# Bushaltestellen Beurteilung Zustand

Gemeinde Zollikon  
**Bushaltestelle Goldhaldenplatz**  
**Alte Landstrasse**

**Studienbericht**  
**12.11.2019**

161 Zollikon, Haltestelle Goldhaldenplatz  
704 Alte Landstrasse  
Strecken-Km: 2.370 - 2.440  
Variante 2

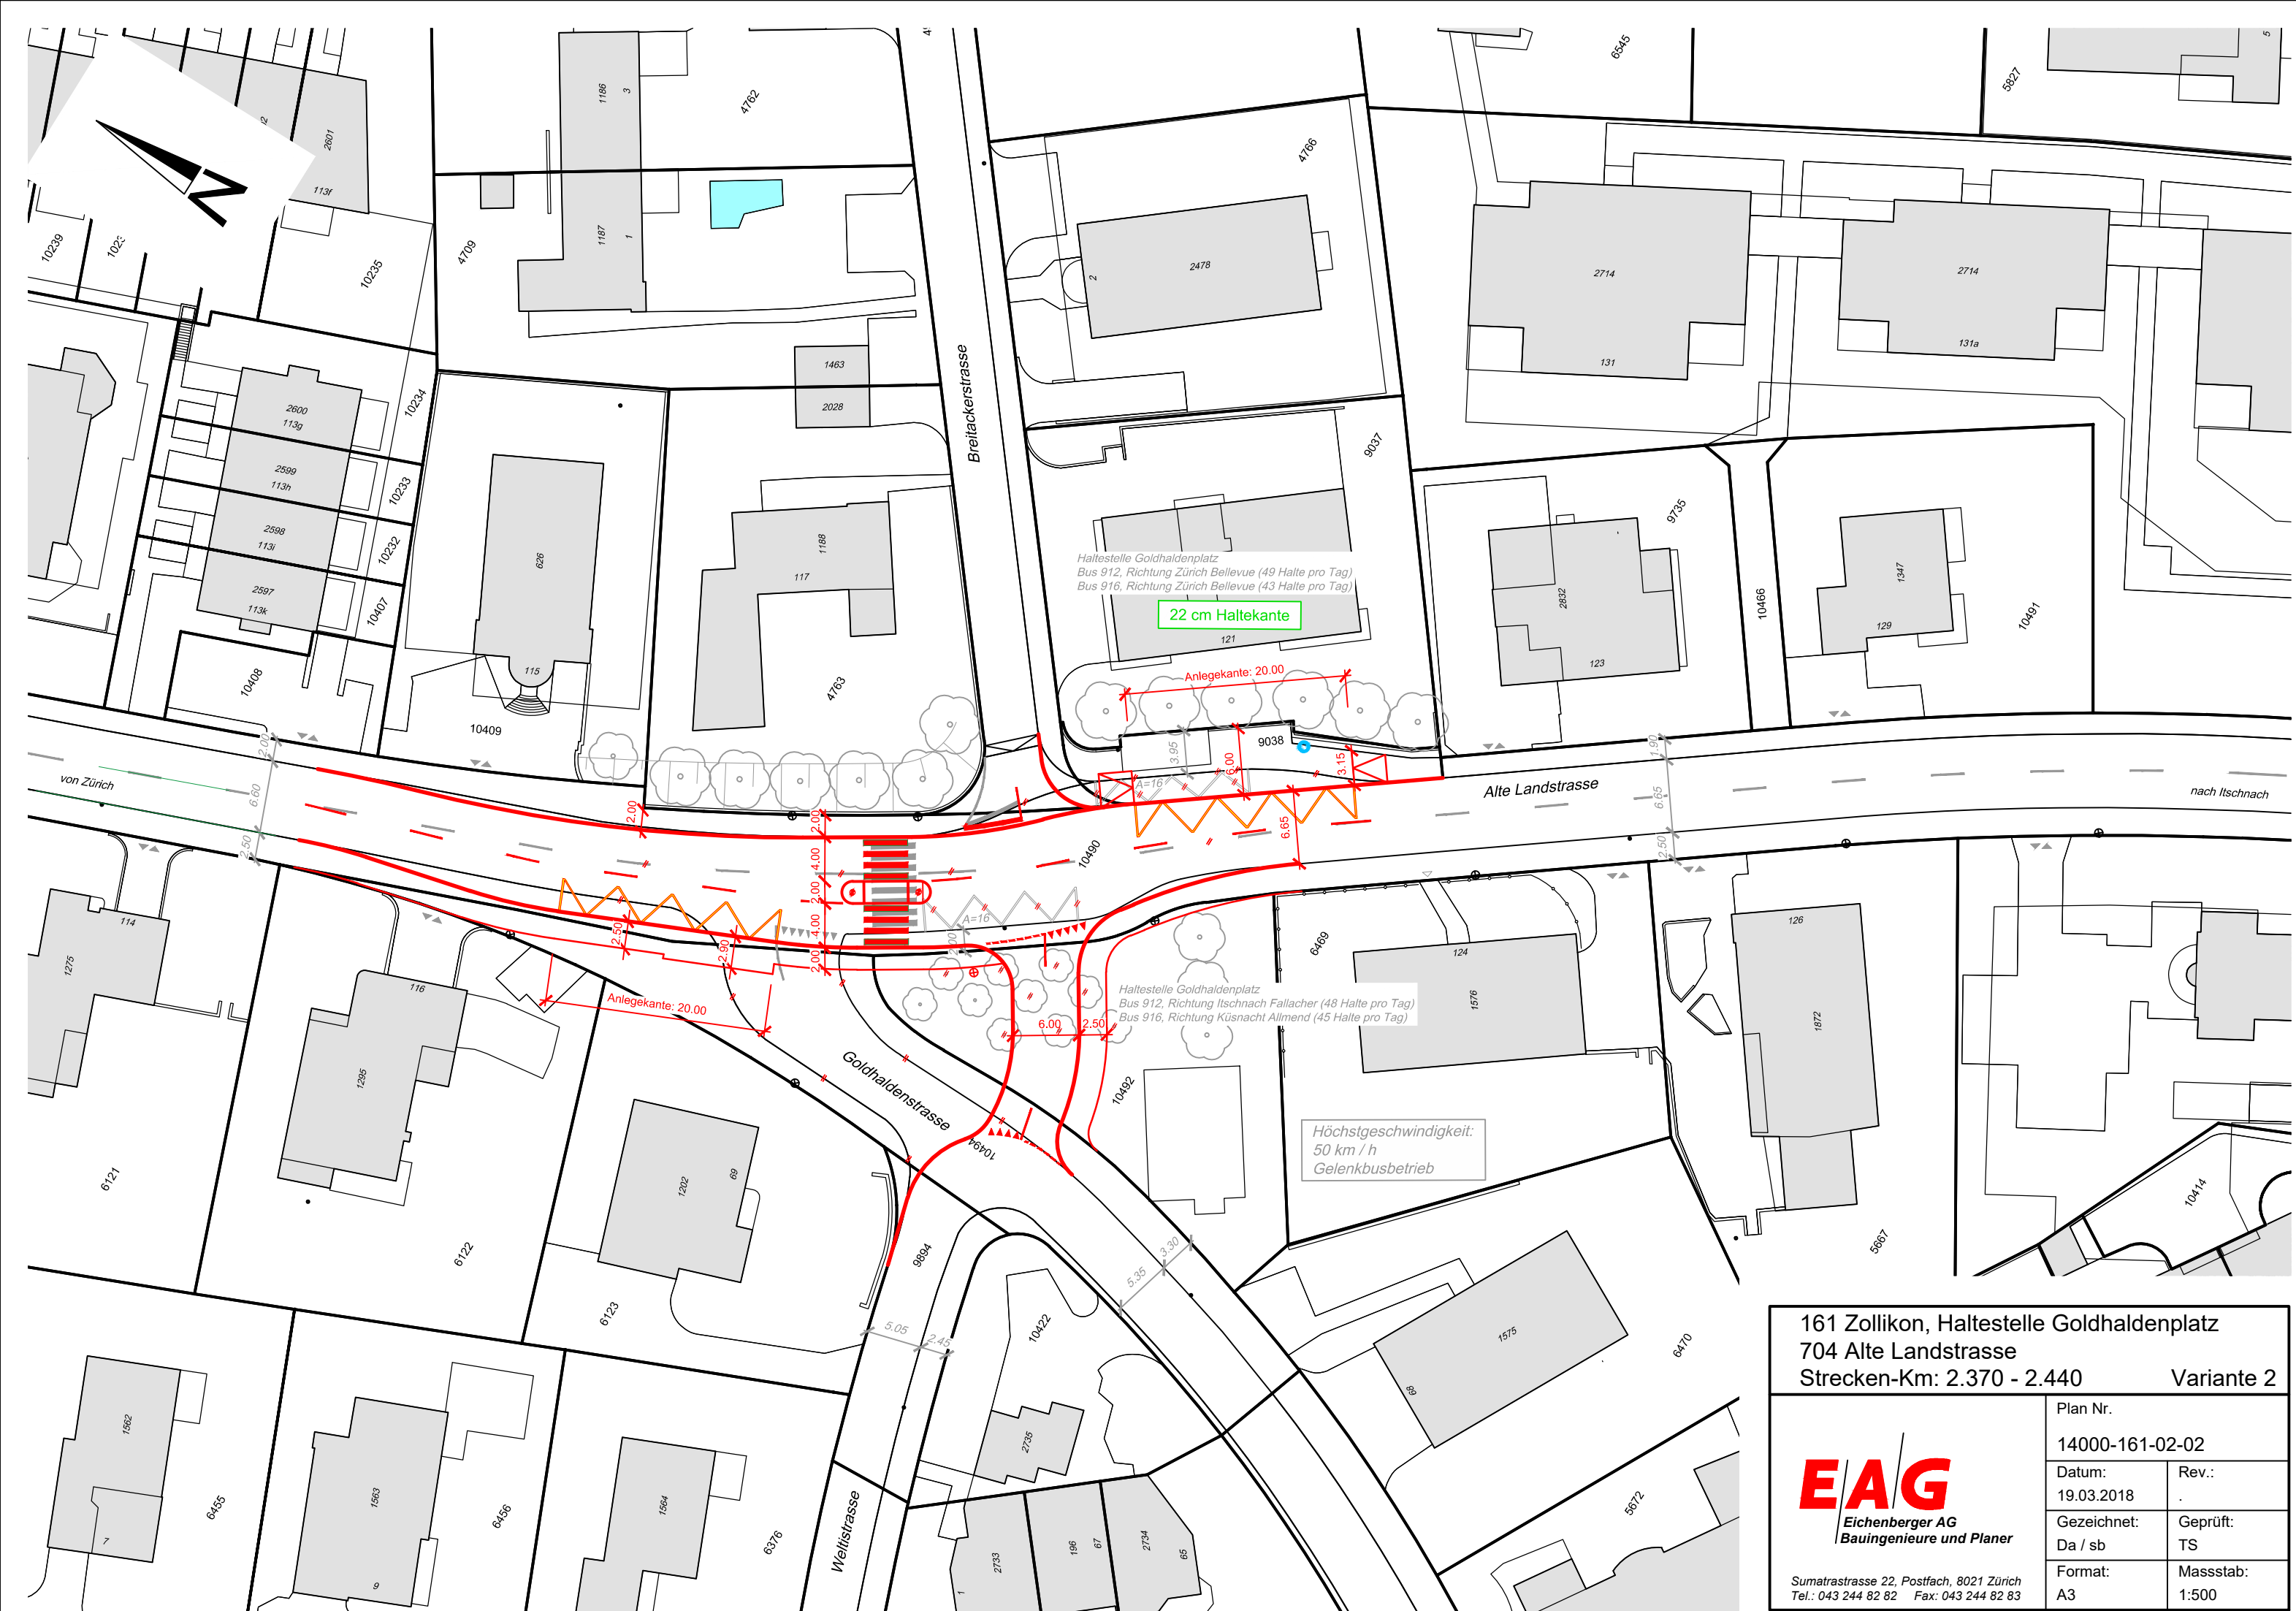
- Variante 1: der Fussgängerübergang liegt nicht auf der Wunschlinie, diese Variante wird deshalb verworfen.
- Variante 2: Ansatz zur Verlegung der Goldhaldenstrasse wird von den Vertretern der Gemeinde begrüsst. Die Rodung von einigen Birken wird in Kauf genommen.

- Entscheid weiteres Vorgehen: in Fahrtrichtung Küsnacht soll die Erstellung einer Busbucht geprüft werden:
  - Die Einmündung Goldhaldenstrasse kann versetzt werden (anlehnend an Variante 2)

161 Zollikon, Haltestelle Goldhaldenplatz  
704 Alte Landstrasse  
Strecken-Km: 2.370 - 2.440

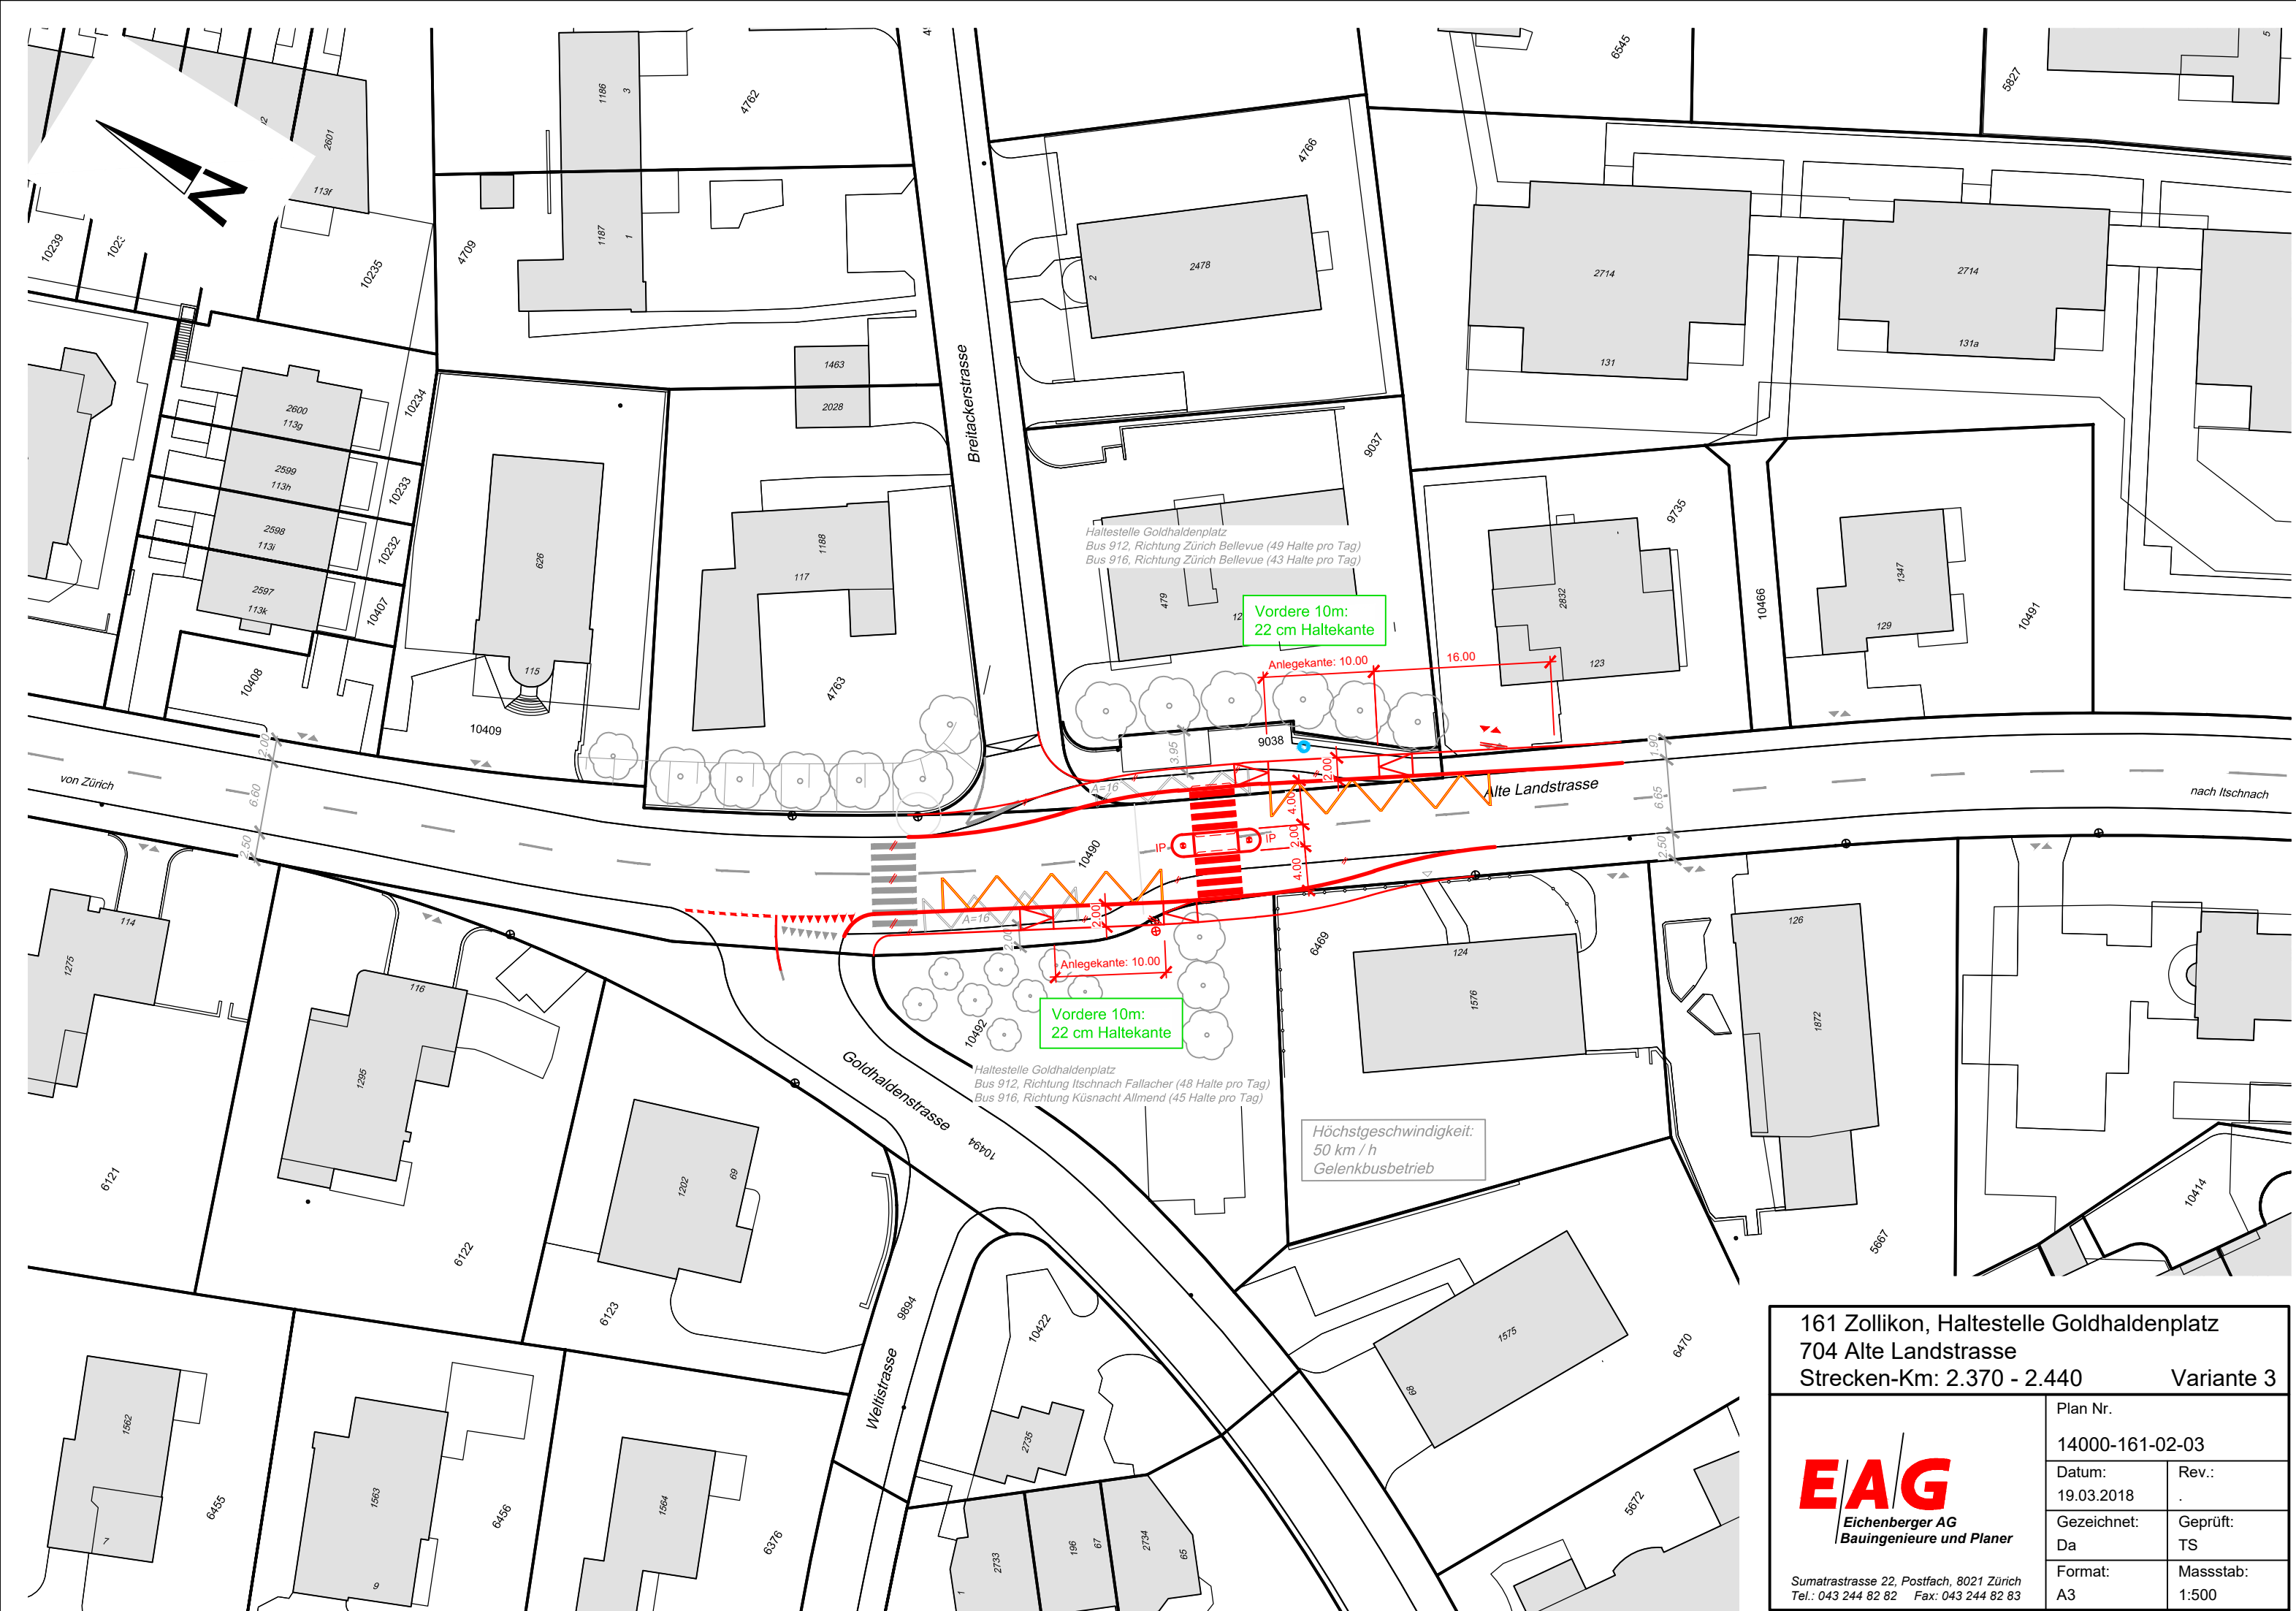
- Varianten 3 und 4: gemäss Vertreter der Kapo werden nicht überholbare Fahrbahnhaltestellen nicht begrüsst. Das Konzept von drei aufeinander folgenden Fahrbahnhaltestellen soll eingehalten werden. Falls nicht überholbare Haltestellen erstellt werden, ist eine nachvollziehbare Begründung für den Wechsel von Busbucht auf Fahrbahnhaltestelle vorzulegen (welche von der Bevölkerung akzeptiert wird).

- Der Fussgängerübergang soll wenn möglich südlich von der Breitackerstrasse liegen (analog Variante 3)

Eine mögliche Anpassung der Haltestelle liegt diesem Bericht bei (Situation 1:500), als Bestvariante wurde die Variante 3 (Plan Nr. 14000-161-02-03 vom 24.07.2019) gewählt.
